改善箇所説明図

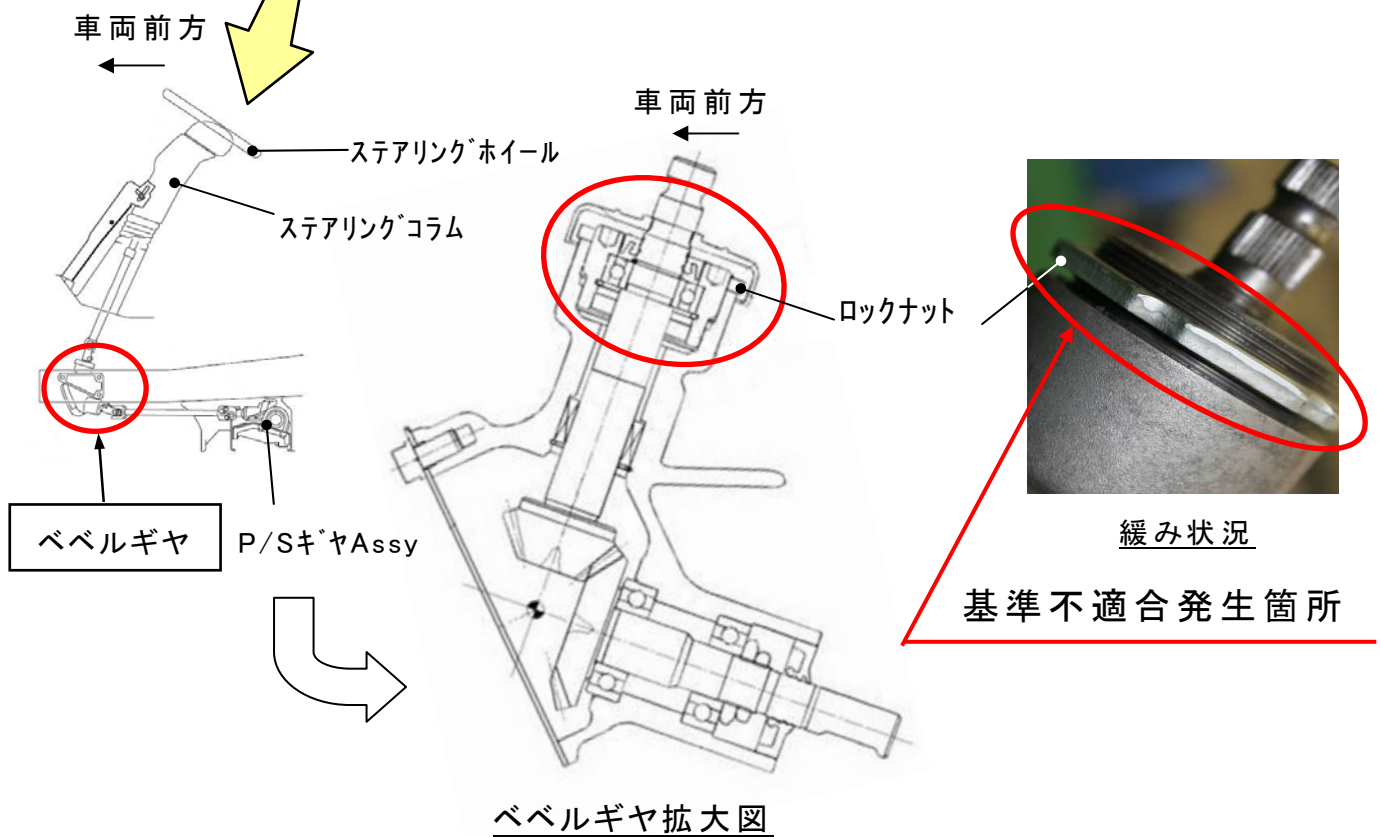
かじ取り装置において、製造工程の管理が不適切なため、操舵力を伝える歯車を固定するナットの締付けが不十分な
ものがある。そのため、そのままの状態で使用を続けると、当該ナットが緩み、操舵不能となるおそれがある。

全車両、当該ナットの締付け状態を点検し、緩みが認められた場合は良品のベベルギヤに交換する。

注：□は、交換部品を示す。
